YTTRANDE

Myndighetens dnr:
SSM 2011/1137

Mark- och miljödomstolens mål
nr: 1333-11

Yttrande rörande remisshanteringen av ansökan i sak, barriärfrågor, jordbävningar, alternativredovisningar m.m.

Hög utgasning av väte i den rostfria utrustningen

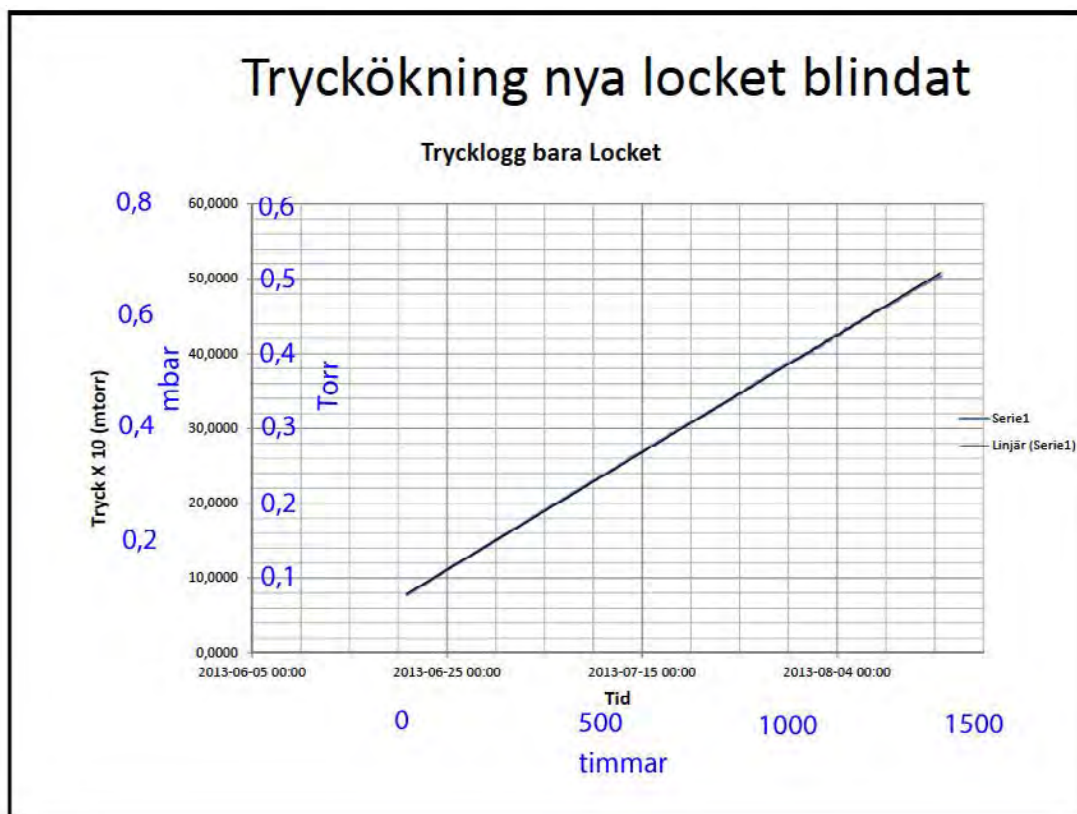
Ni har alltså använt stål av fel sort i ert försök. Ni har dessutom eftersträvat att använda en stålsort, 304L, som kan generera vätgas vid kontakt med vatten eller fuktig luft. Men detta är ändå ett mindre problem i det stora hela. Ett mycket större problem är att ni har använt ett stål med hög utgasning av väte. Och inte undersökt det. Både 304L och 316L kan ha hög eller låg utgasning av väte, det är en fråga om leverantör. Men det måste kvalitetssäkras att utgasningen av väte är låg.

Det gjorde ni inte på ett riktigt sätt förrän försöken var på väg att avslutas. Men då upptäckte ni att det fanns en hög vätebakgrund från det stål ni använt. Det var detta som framkom muntligt under Mikael Ottossons presentation på referensgruppsmötet den 3:e oktober förra året. Och som även fanns beskrivet på en bild i hans presentation.

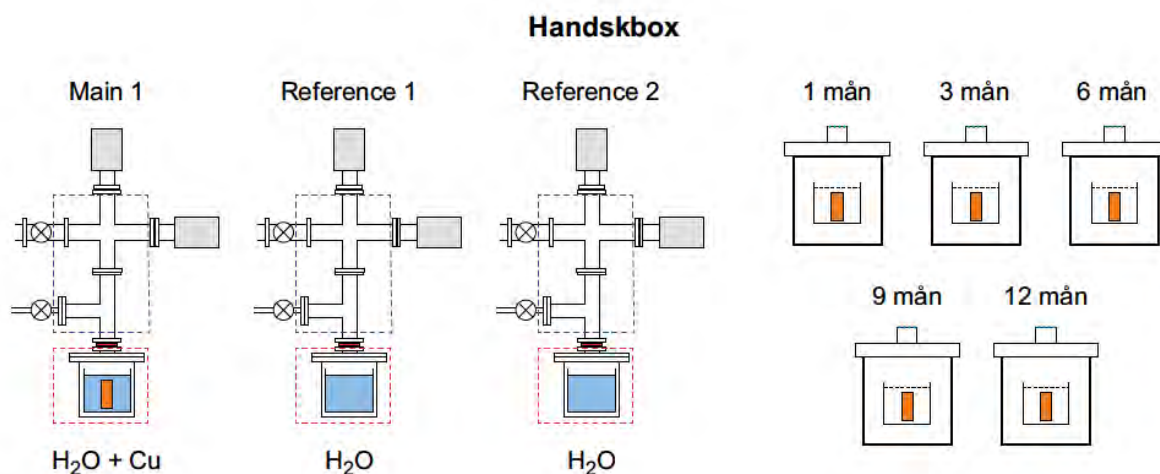
Torr". Se bilaga 2. Jag har lagt in tydligare värden i blått mellan 0 och 0,6 torr i figur 1. Det gör det lättare att jämföra med resultaten från andra tryckmätningar som ni gjort i Uppsala.

Enheten för tryck anges i diagrammet i torr (mmHg) i stället för bar⁵, den som vanligast i resultatredovisningar för andra försök som rör kopparkorrosion i rent syrgasfritt vatten. Men det går ju att konvertera mellan enheterna. 1 bar \approx 750 Torr, d.v.s. 1 Torr \approx 1,33 mbar (millibar, tusendels bar). Det gör det möjligt att lägga in en ungefärlig skala i mbar i diagrammet. Även det är gjort i diagrammet i blått. Värdena i mbar gör det enklare att jämföra med tryckmätningar i diagram med resultat från andra forskargrupper, något som görs nedan.

Det är inte heller lätt att se vad tidsskalan är eftersom det är datum som anges i stället för hur många timmar försöket pågått. Det är ca 20 dagar mellan varje bredare streck vilket är ca 480 timmar \approx 500 timmar. Detta är inlagt i diagrammet i blått.

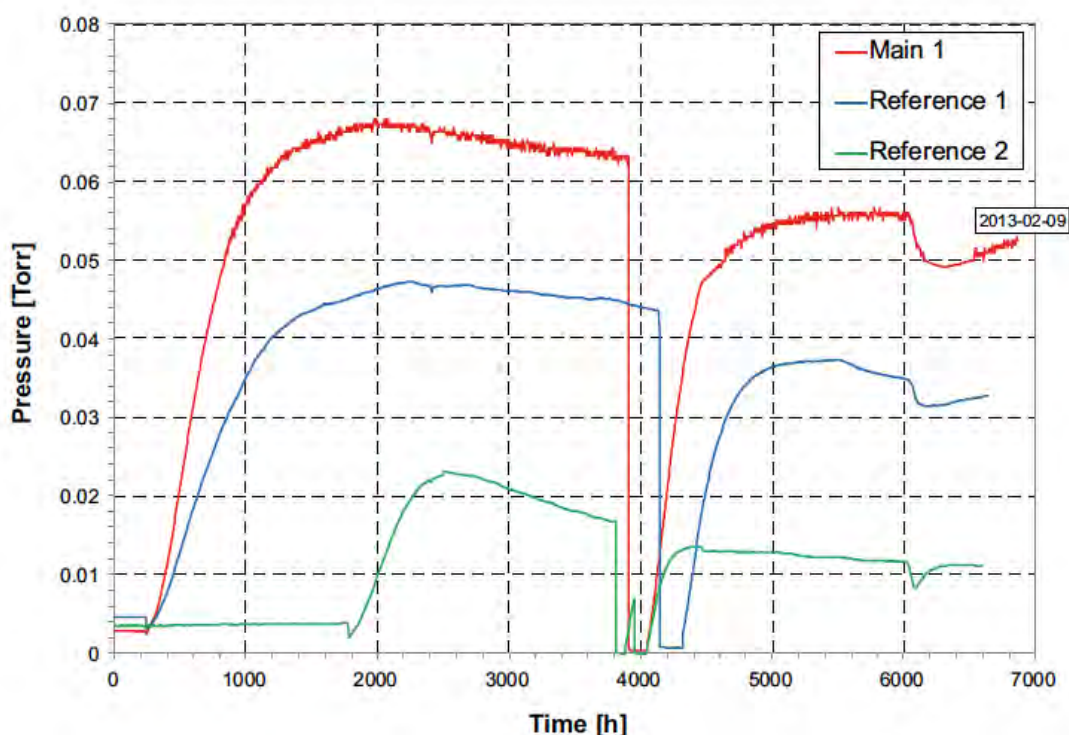
Det är nu viktigt att förstå hur den höga vätegasbakgrunden från det felaktigt valda stålet kan ha påverkat era försök. Jag börjar med att diskutera tryckmätningarna i de slutna försöken som skulle mäta eventuell vätegasavgivning från korrosion av kopparbiten i det rena vattnet i den undre delen.

I figur 4 på nästa sida visas resultaten i ett diagram från de tre försöken med slutna utrustningar där trycket mätts. Diagrammet är taget från sidan 28 i slutversionen av rapport SKB R-13-31. Det försök där det finns en kopparbit som undersöks heter "Main 1". Det finns två referensförsök utan koppar som heter "Reference 1" och "Reference 2". Ett av referensförsöken har startats lite senare än det andra.

Figur 5. Tryckökningsdiagram från försök gjorda 2009 av Hultquist m.fl. vid KTH ¹¹

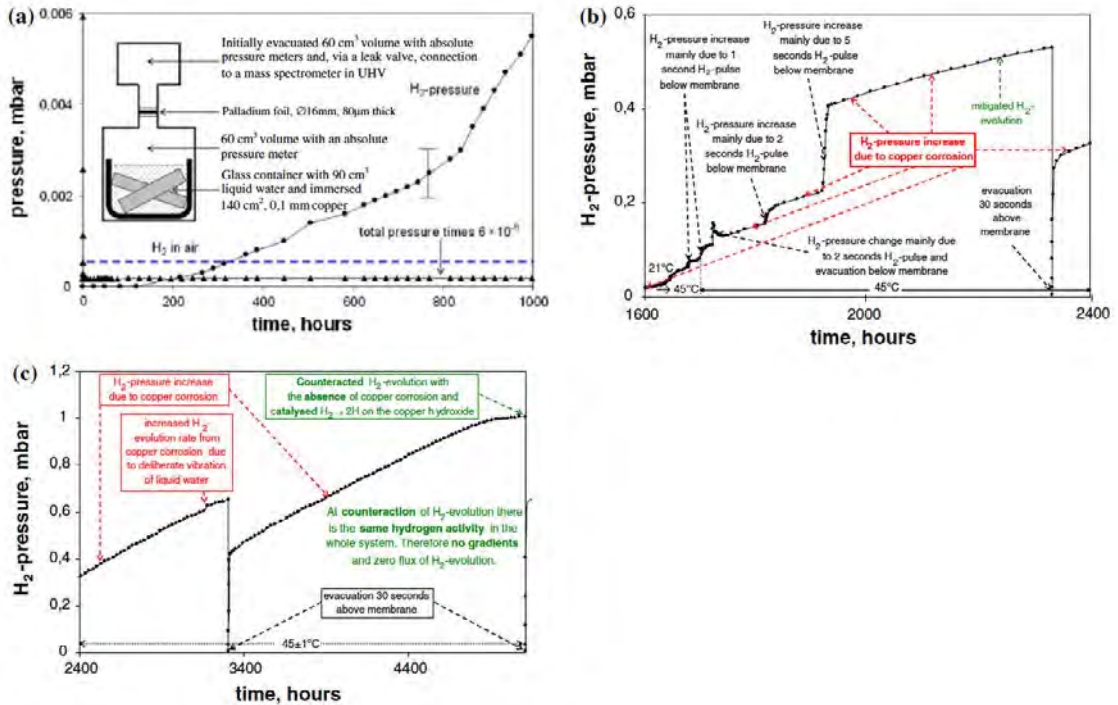
I figur 5 och 6 på nästa sida visas några diagram med mätningar gjorda vid KTH. Det är mycket detaljer i diagrammen och den som vill förstå mer av vad det är som visas hänvisas till de publikationer de kommer ur. Det jag vill visa med diagrammen är att skalan på de tryck av

vätgas som mäts upp ligger inom ett intervall upp till ca. 1 mbar. Detta innebär att den vätgas från utgasning av stålet som ni använt i Uppsala hade dolt tryckökningen från den kopparkorrosion som hade kunna komma från koppar i en utrustning med ett tätt lock med palladiummembran.

Figur 7. Diagram från försök gjorda 2006 av Szakálos, Hultquist & Wikmark¹³

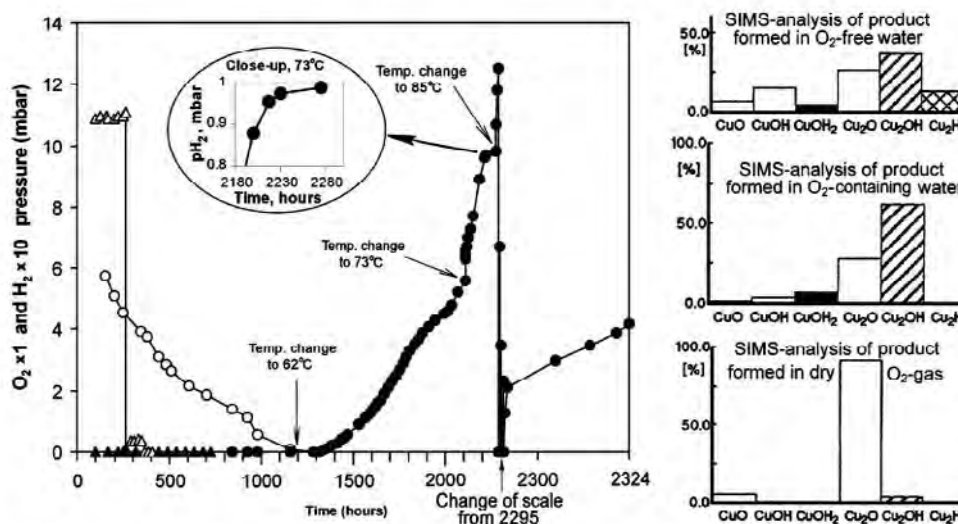
Låt oss först titta på KTH-forskarnas arbete. Figur 7 visar resultatet av ett försök utfört av Szakalos, Hultquist & Wikmark som publicerats i en vetenskaplig artikel 2007.

KTH-forskarna bestämde vätgasbakgrunden för deras utrustning när denna innehöll vatten men inte koppar. De fann att vätgastrycket var 0.01 mbar efter 726 timmars försökstid. Denna mätning gjordes innan korrosionsförsöken genomfördes. Deras utrustning har alltså en mycket låg vätgasbakgrund.

Figur 8. Diagram från försök gjorda 2011 av Becker & Hermansson ¹⁴

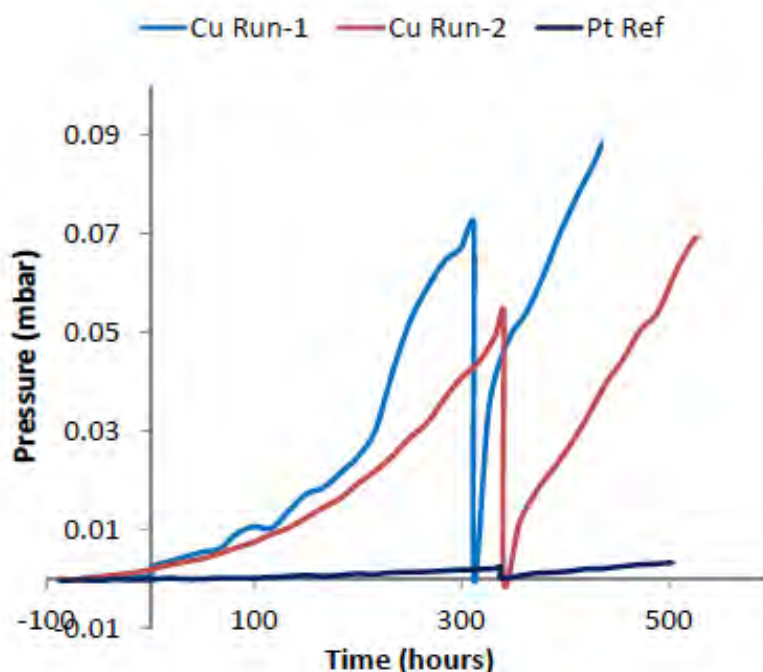
Så till Studsviksforskarna. I figur 8 finns ett diagram som beskriver de mätningar som gjorts av Becker och Hermansson vid Studsvik och som publicerades 2011.
